Mission régionale d'autorité environnementale
Région Hauts-de-France

**Avis délibéré de la mission régionale
d'autorité environnementale
Hauts-de-France
sur le zonage d'assainissement des eaux usées
de la commune de Beaurieux (02)**

n°MRAe 2024-7891

Zonage d'assainissement de Beaurieux avec en rose l'assainissement collectif et en bleu le non collectif (source : page 12 de l'évaluation environnementale)

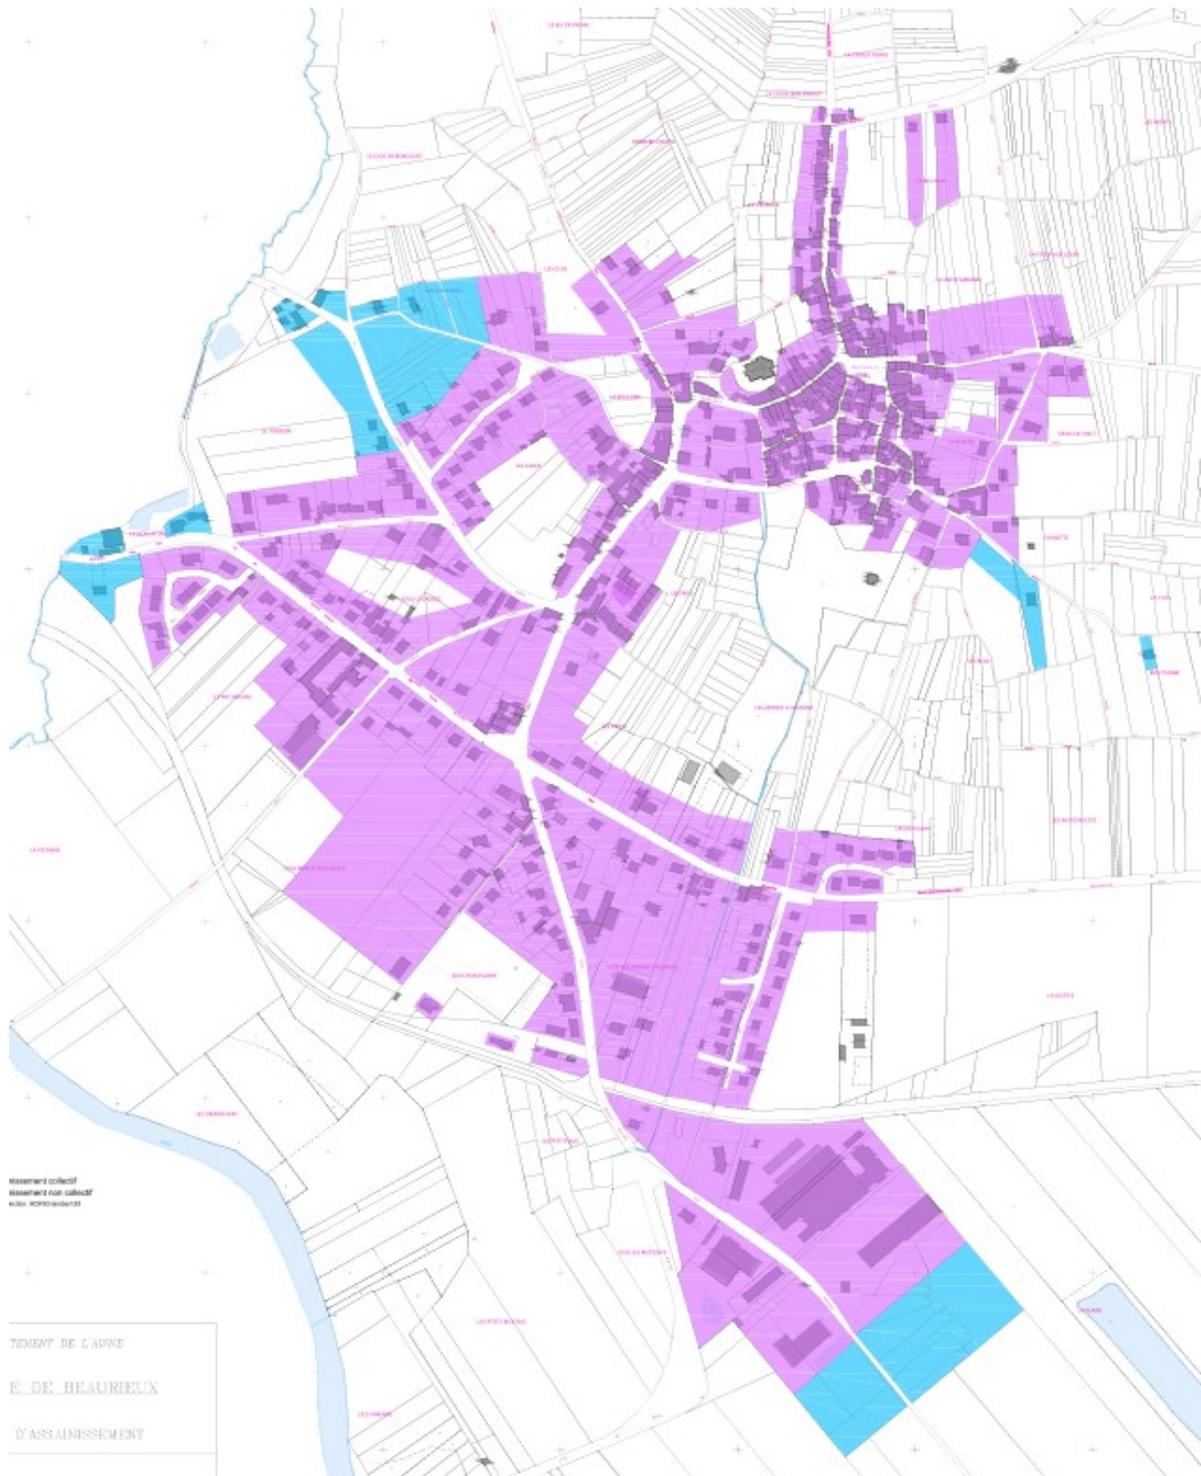
La description des travaux liés à la future station d'épuration est présentée pages 57 et suivantes de l'évaluation environnementale. Le rapport de la phase 3 du zonage d'assainissement d'Amodiag évalue page 8 à 1 540 000 € HT le montant des travaux pour la station d'épuration et à 1 084 000 € HT celui concernant la partie réseau, mais aucune description de cette partie des travaux n'est donnée.

L'autorité environnementale recommande de préciser la nature des travaux prévus concernant le réseau de collecte des eaux usées.

Secteurs d'extension linéaires rue du chemin des Dames et du Tordoir (source : DREAL)

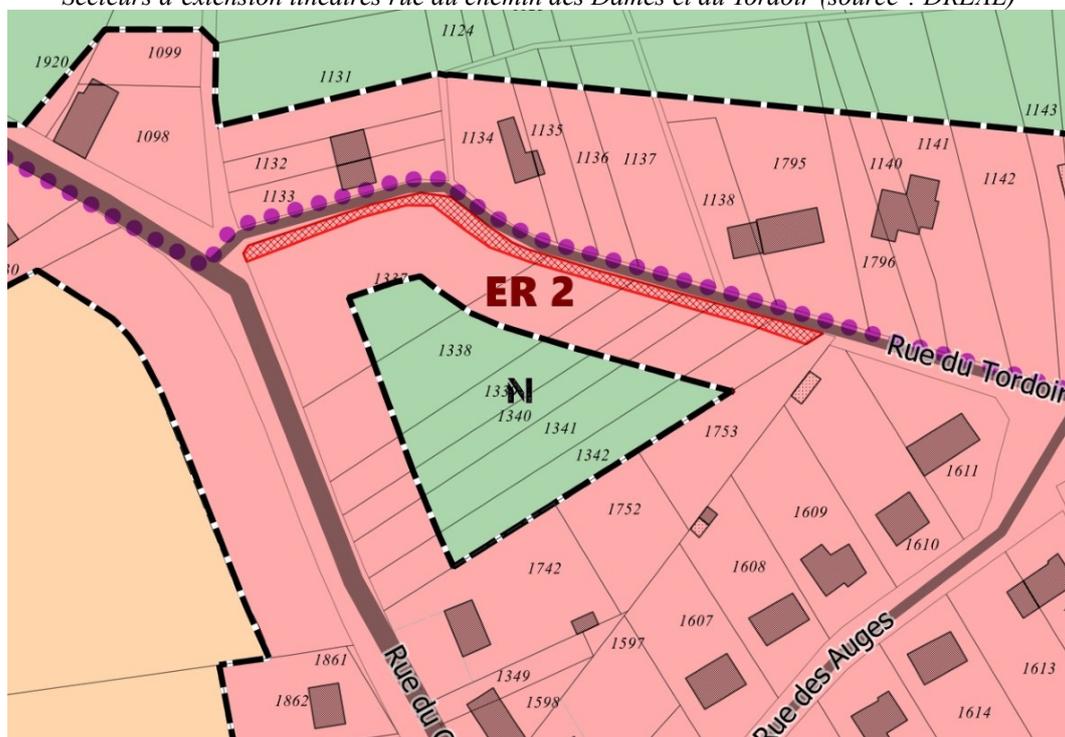
L'autorité environnementale note que les trois zones d'extension de ce nouveau PLU (1AUA de deux hectares du projet OPAL de 43 logements pour seniors, 1AUB de 0,44 hectare pour cinq logements et UB de 0,31 hectare pour trois logements – cf. page 7 de l'avis de la MRAe et plan page 3) sont bien reprises en zonage d'assainissement collectif et que le dimensionnement de la nouvelle station d'épuration page 56 de l'évaluation environnementale, prend en compte une augmentation de population de 120 habitants, cohérente avec l'objectif de 950 habitants en 2031 du PLU pour 851 en 2018. Par contre, ce n'est pas le cas des secteurs d'extension linéaires rue du chemin des Dames et du Tordoir représentant 2 600 m² et 130 mètres de façade pour le premier et le 4 000 m² et 240 mètres de façade pour le second. Le projet de nouveau PLU considère ces deux secteurs comme des dents creuses (potentiel d'au moins 18 logements sur la base d'un pour 20 mètres de façade) malgré leur taille importante.

La MRAe rappelle à la collectivité que, dans son avis sur le PLU susmentionné, elle avait relevé que ces secteurs relevaient a priori de l'extension (« secteur nord ouest » page 7 de l'avis) et non de la dent creuse et qu'il convenait de justifier leur qualification en dents creuses, d'autant plus que le rapport de présentation du PLU mettait en avant que les dents creuses étaient des espaces vides au sein des espaces bâtis desservis par des réseaux, ce qui n'est manifestement pas le cas de ces secteurs. Il y a donc une incohérence dans la stratégie entre ces deux documents. L'absence de réseau d'assainissement collectif sur ces secteurs devrait conduire à ne pas les maintenir en zone urbanisée au niveau du PLU.

L'autorité environnementale recommande d'analyser la compatibilité du zonage d'assainissement avec le projet de PLU qui a fait l'objet d'un arrêt de projet en 2023 et d'un avis de l'autorité environnementale et de proposer une stratégie cohérente.
